改善箇所説明図

改善措置の内容

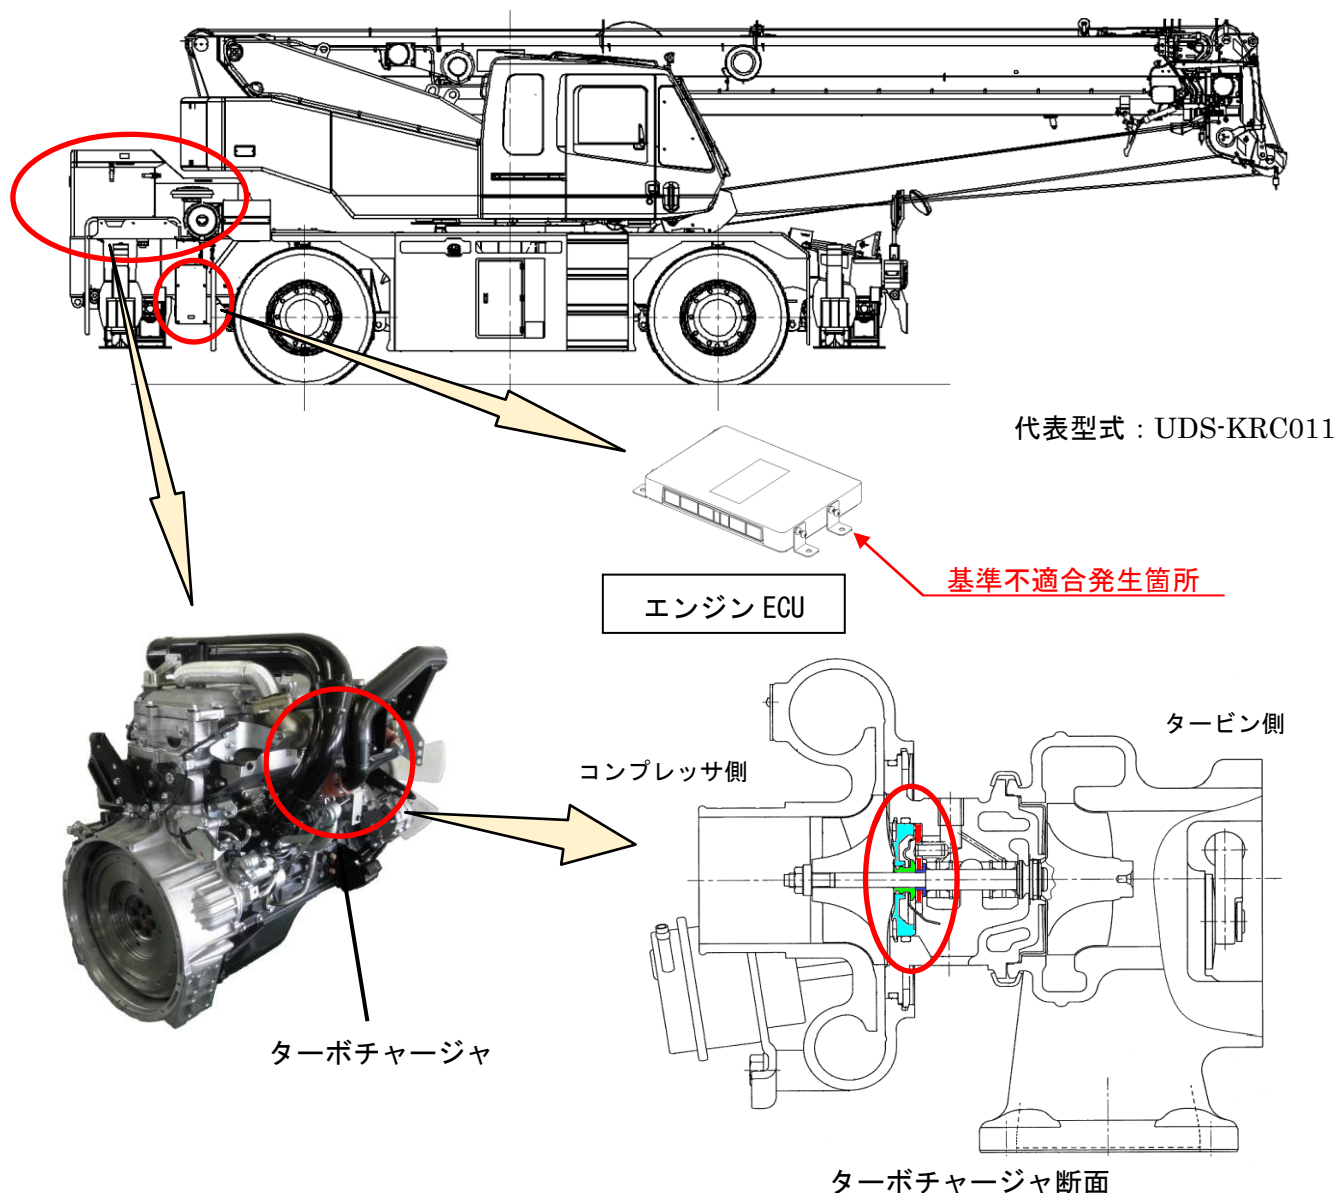
ホイール・クレーンの原動機において、エンジン制御のプログラムの設定が不適切なため、繰り返しエンジン高回転・高負荷域から減速操作を行うと、ターボチャージャのスラストベアリングに高い負荷が発生しスラストベアリングおよびスラストリングに摩耗を生じることがある。そのため、ターボチャージャのシャフトにガタつきが生じ、そのままの状態で使用を続けると、ターボチャージャのシールリングが損傷してエンジンオイルが漏れ出し、当該オイルがエンジン内部、排気系に入り込み、白煙、異音、エンジン回転数の上昇等の不具合が発生し、最悪の場合、エンジンが破損するおそれがある。

全車両、ECU のエンジン制御プログラムを対策プログラムに変更する、又は ECU を対策品と交換する。また、インタークーラ及びターボチャージャ内部にエンジンオイルの漏れが確認された場合は、エンジン、吸気系、排気系の装置を点検し、損傷部品の交換を行う。

識別：作業完了車には、所定の位置に白色マーキングを施す。

白色マーキング位置：
コントローラ上面（銘板横）
